RILOCALIZZAZIONE DELL' AUTOPORTO DI SUSAS

APPROFONDIMENTI PER OSSERVAZIONI REGIONE PIEMONTE
 Riscontro Osservazioni n. 17
 (rif. Lettera prot. n. 1911/DB 12.06 del 11/04/2014)

APPROFONDIMENTI PAESAGGISTICI E SUGLI USI CIVICI

Figura 1 – Usi civici interferiti dal progetto (in rosso) e fascia dei 150 metri dal fiume Dora (in blu)

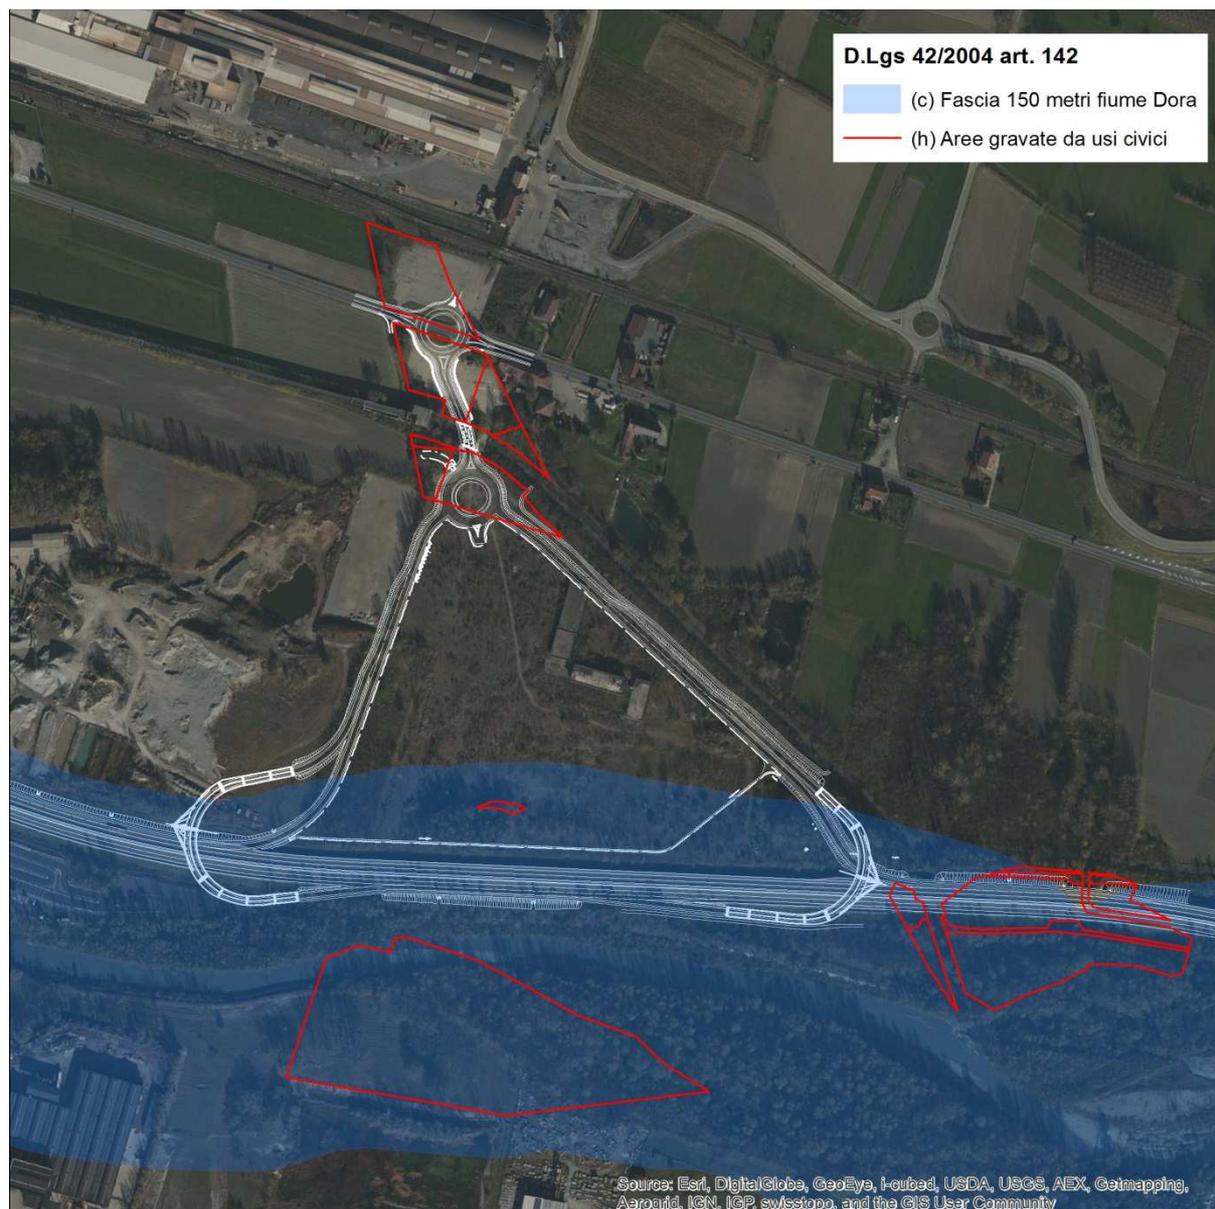
- approfondimenti in merito alla presenza di ulteriori vincoli di natura paesaggistica sulle aree interessate dalla realizzazione dell'autoporto, con particolare riferimento alla presenza di usi civici;

Le particelle catastali gravate da usi civici localizzate nel comune di San Didero sono le seguenti:

Gli interventi relativi alla delocalizzazione dell'autoporto di Susa **interferiscono direttamente le aree gravate da usi civici nella misura di 7.784 mq circa**, così come riportato nella seguente tabella:

FOGLIO	MAPPALE	SUPERFICIE INTERFERITA
	15	2.920 mq
	318	51 mq
	319	416 mq
Foglio n. 8	322	1173 mq
	323	156 mq
	325	13 mq
	182	207 mq
	1	1.769 mq
Foglio n. 6	303	1.080 mq
Totale		7.784 mq

PLANIMETRIA - 1:20.000

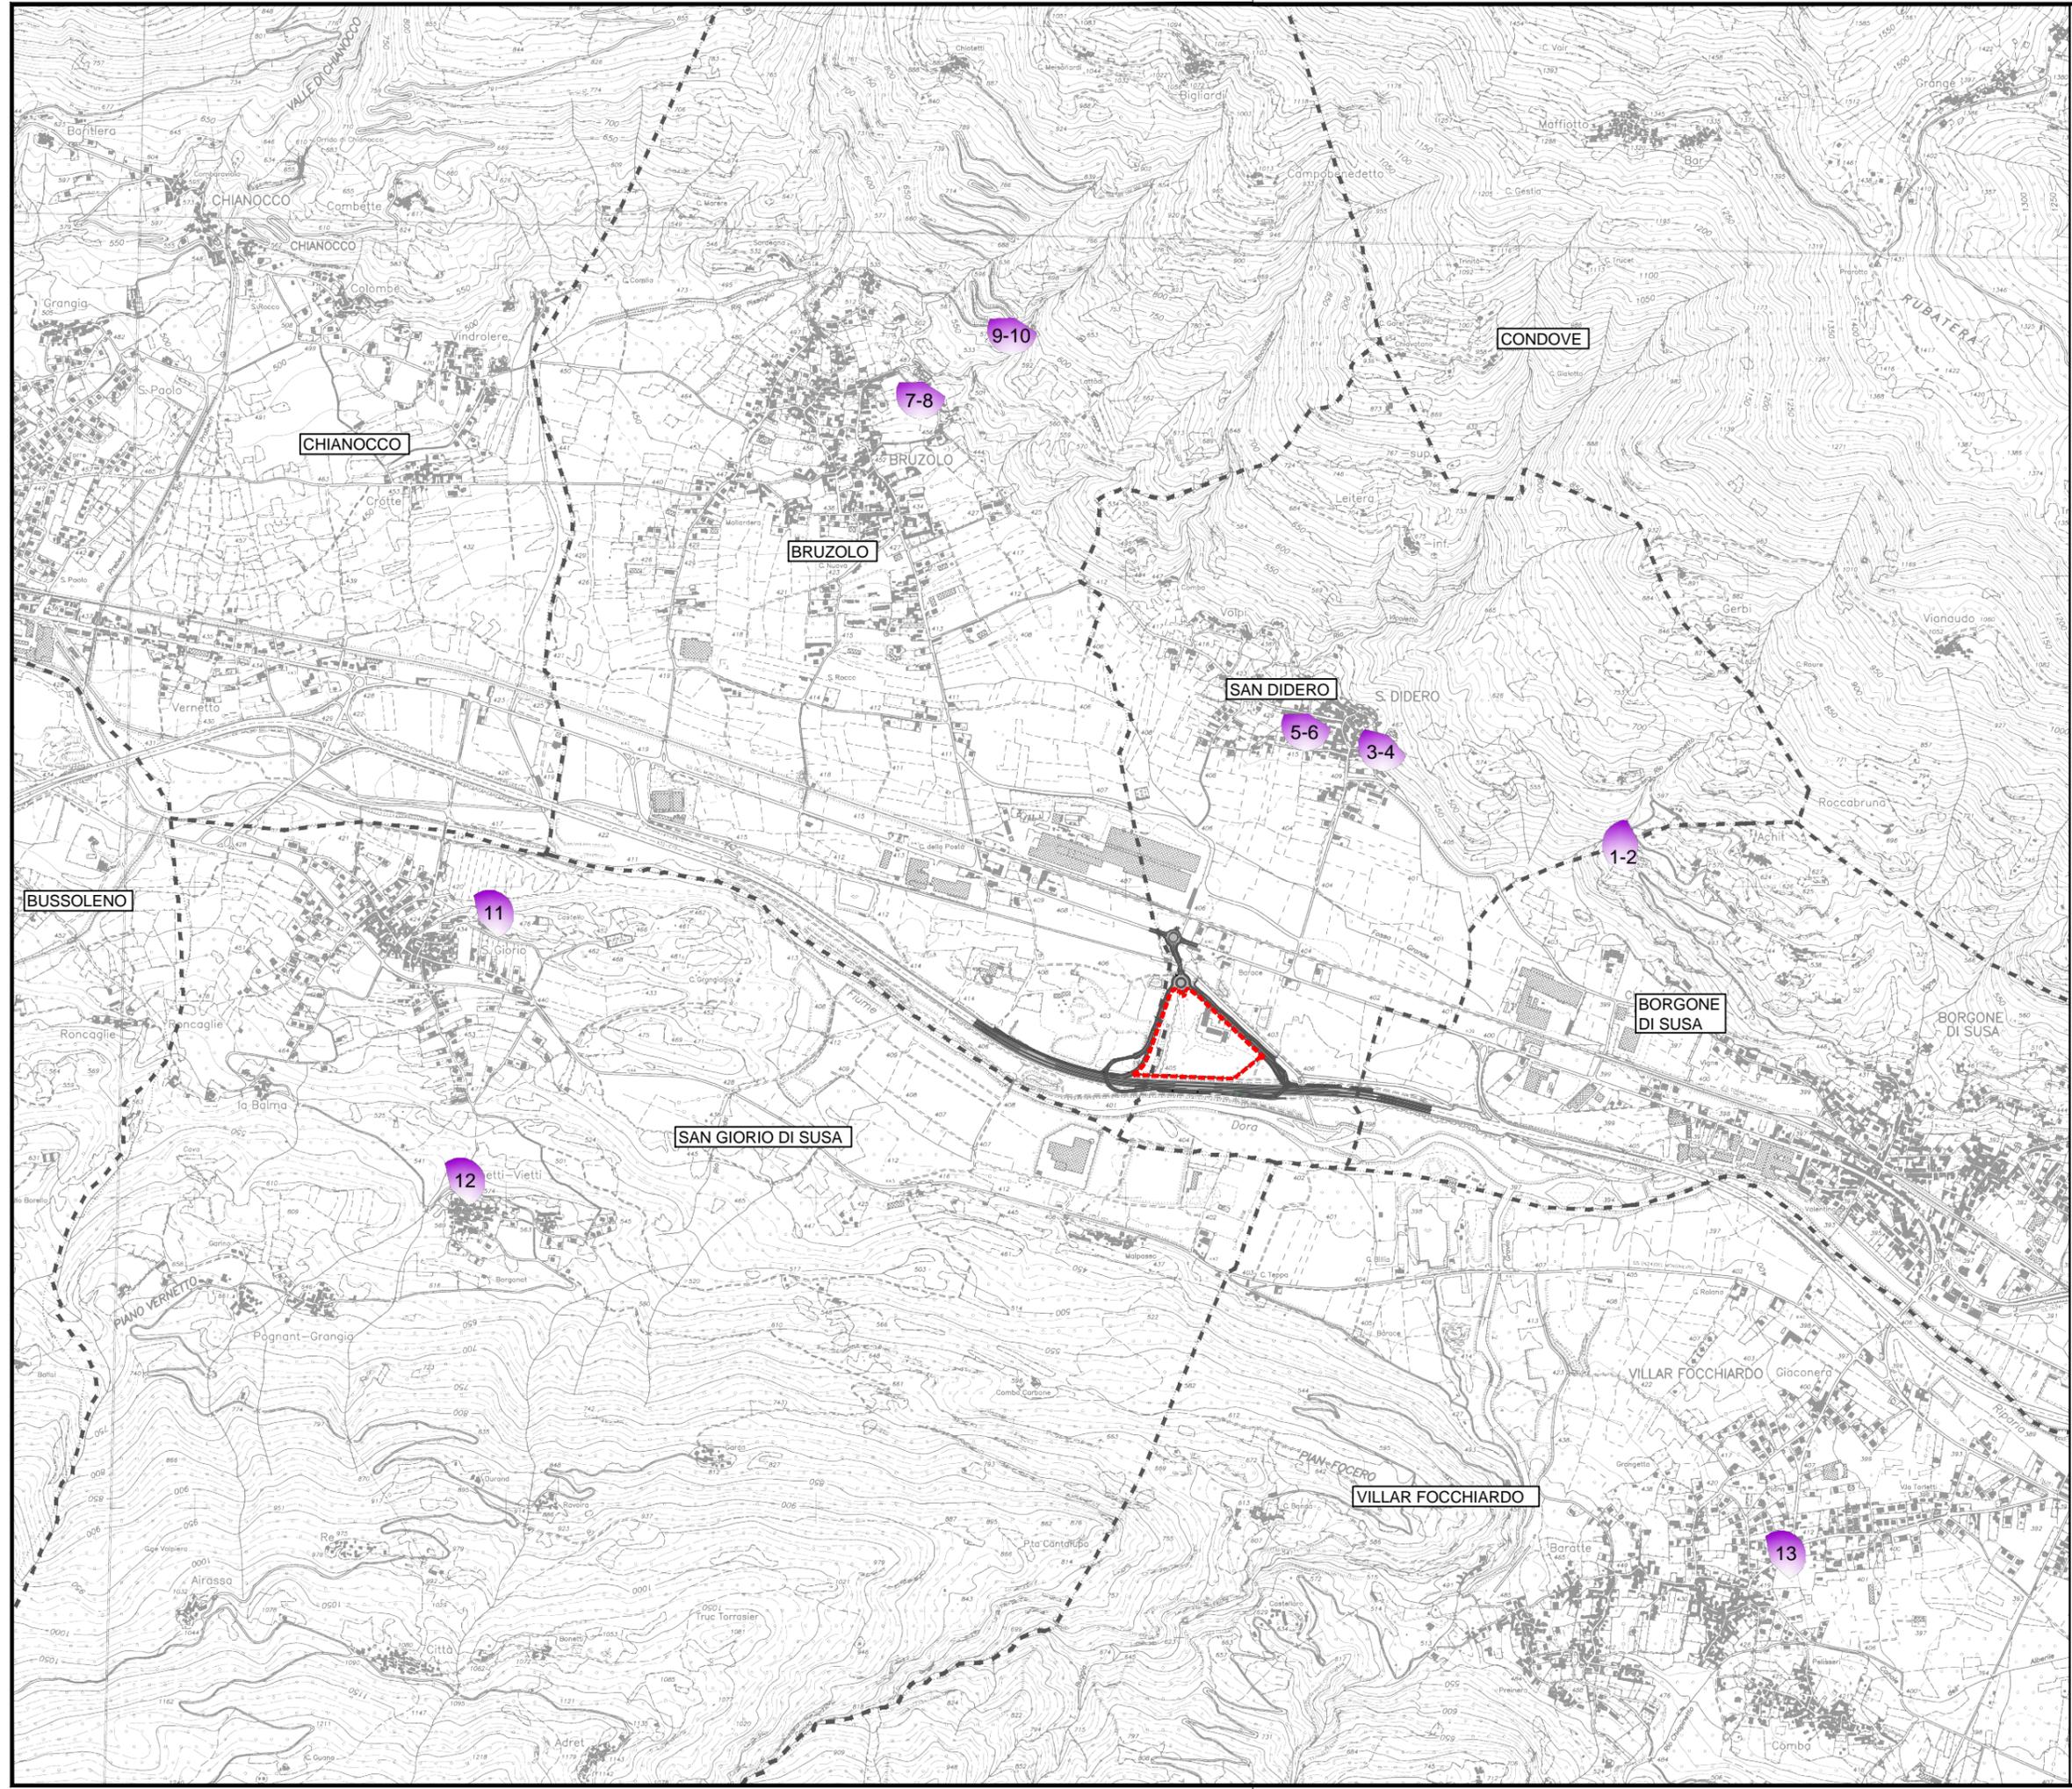
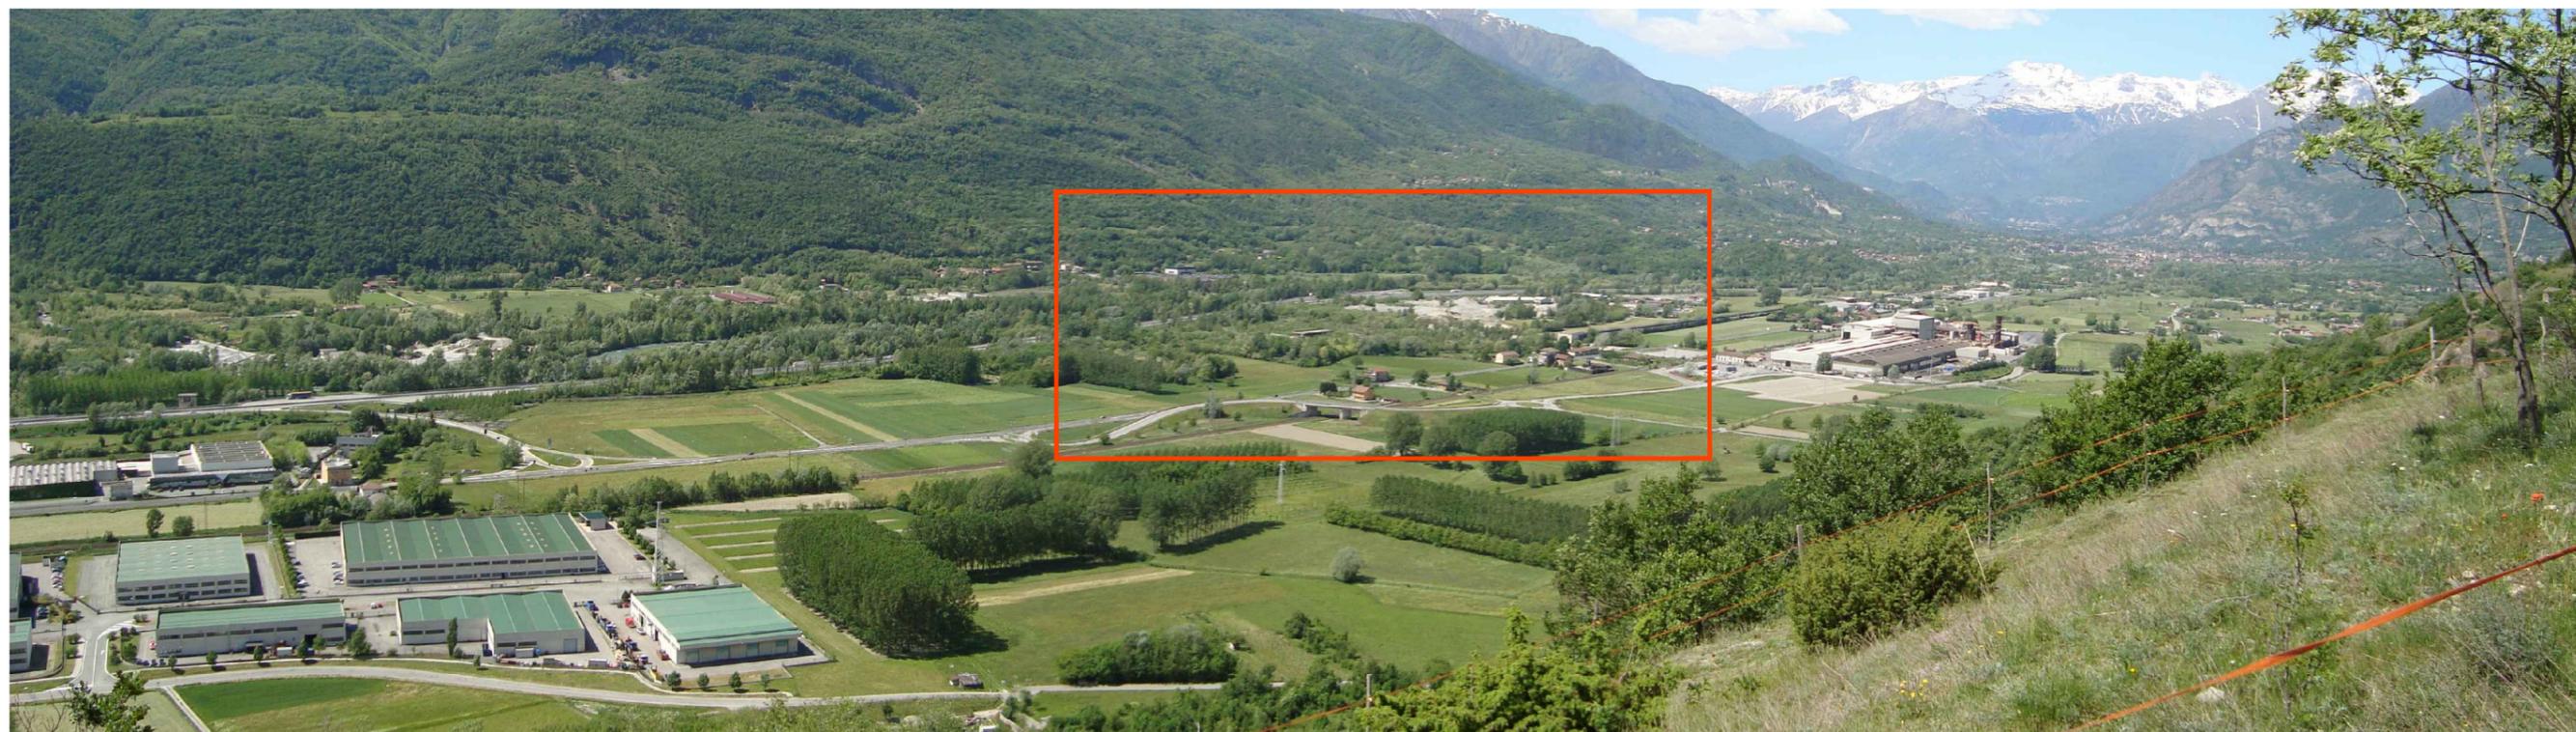
-ulteriori fotosimulazioni del nuovo sito e delle opere connesse, ripresi da luoghi di normale accessibilità e da punti (come ad es. dalla Chiesa di San Didero) e percorsi panoramici dai quali sia possibile cogliere con completezza le fisionomie fondamentali del territorio;

Foto 1: Vista dalla località Achit in direzione sud-ovest. In primo piano è visibile l'area produttiva ad ovest di Borgone di Susa, collocata tra la S.P. 203 e la linea ferroviaria. Alle spalle è riconoscibile il corso del fiume Dora. In arancione è indicata approssimativamente l'area interessata dal nuovo autoporto, localizzata in prossimità dello stabilimento siderurgico di San Didero. Sullo sfondo è visibile la media e alta val di Susa.

Foto 3: Vista dalla chiesa parrocchiale "San Desiderio" di San Didero in direzione sud. In primo piano è visibile l'abitato di San Didero dal quale emerge la torre riferita alla casaforte. In secondo piano è riconoscibile l'impianto siderurgico. In arancione è indicata approssimativamente la localizzazione del nuovo autoporto.
